**AVIS RELATIF À LA PROTECTION
CONTRE LES EVENTUELS EFFETS NOCIFS ET NUISANCES
PROVOQUÉS PAR LES RAYONNEMENTS NON IONISANTS
GÉNÉRÉS PAR DES ANTENNES ÉMETTRICES STATIONNAIRES**

Commune : BASTOGNE - Exploitant : ORANGE

Référence exploitant : 087R1_1/ 30101R1_3 / 40101R1_1 / 50101R1_1

Rapport n° 190 / 2025

Figure 1 : Vue en plan des lieux de séjour et des points de contrôle

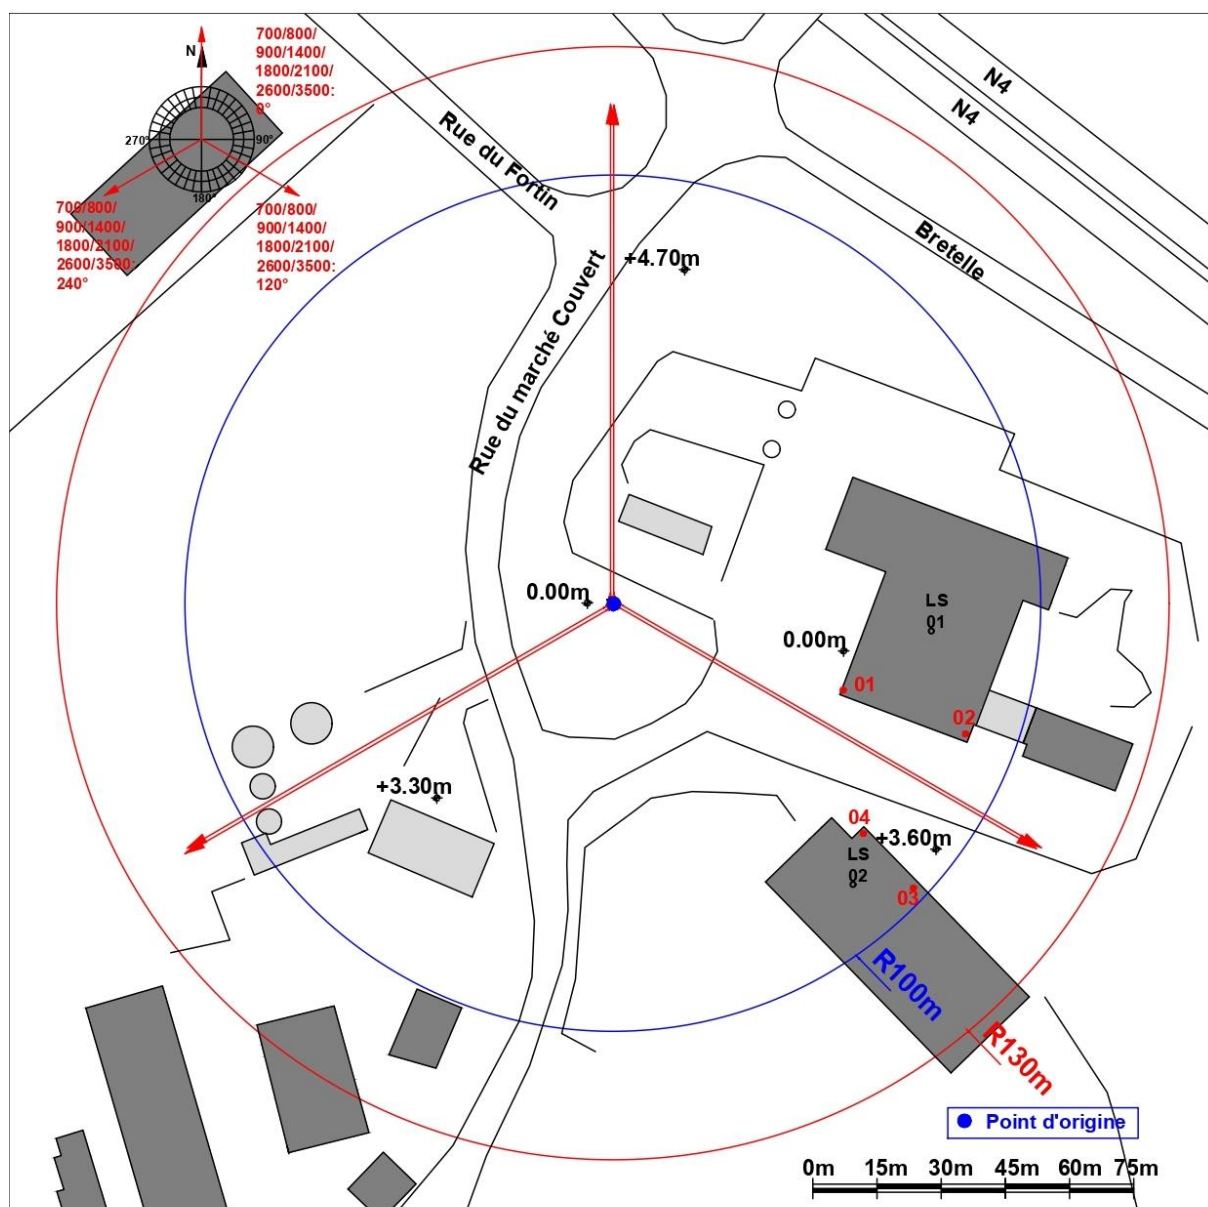
N° point de contrôle	LS	Atténuation (dB)	Indice d'exposition relatif à la limite par installation IE_i
3	LS02	3,0	0,345
4	LS02	3,0	0,186
2	LS01	3,0	0,118
1	LS01	3,0	0,052

En ce qui concerne les antennes de l'installation mentionnées dans le tableau 1, la distance maximale à laquelle la limite pourrait être atteinte, à l'extérieur, est égale à 99,9 m. S'il n'y a pas de LS à une distance inférieure, les antennes respectent forcément la limite d'immission.

Dans le cas des LS situés à l'intérieur des bâtiments, une atténuation d'obstacle est prise en compte et il en résulte que la distance maximale à laquelle la limite pourrait être atteinte se réduit à 70,7 m.

Figure 2 : Vue en plan des installations d'antennes dans un rayon de 300 mètres autour de l'installation faisant l'objet de la demande d'avis

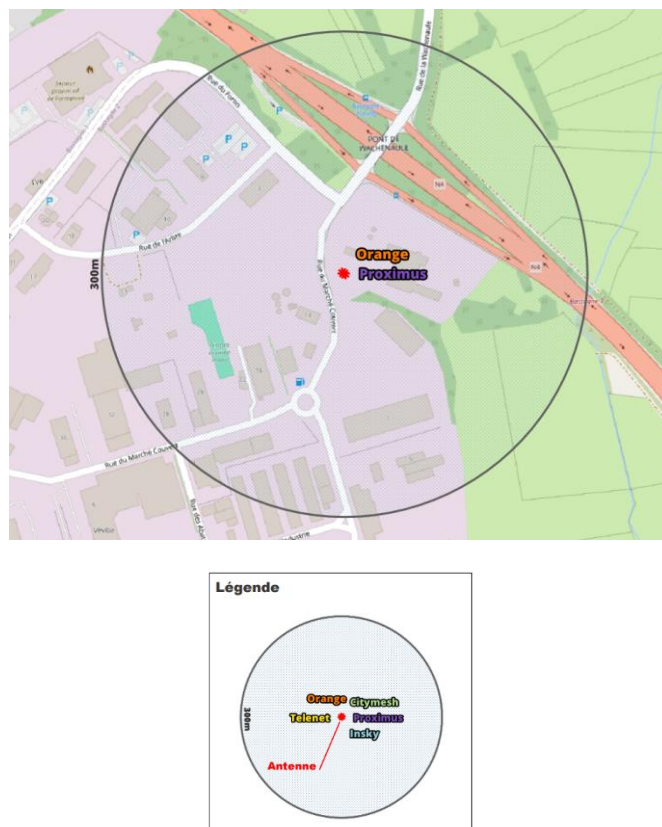
Compte tenu des considérations ci-dessus, il apparaît que l'intensité du rayonnement électromagnétique généré, dans les lieux de séjour situés dans un rayon de 300 mètres autour de l'installation référencée dans le paragraphe 2, par l'ensemble des antennes émettrices stationnaires de l'ensemble des exploitants du même site d'antennes émettrices stationnaires respecte la limite fixée à l'article 4, § 2 du décret.
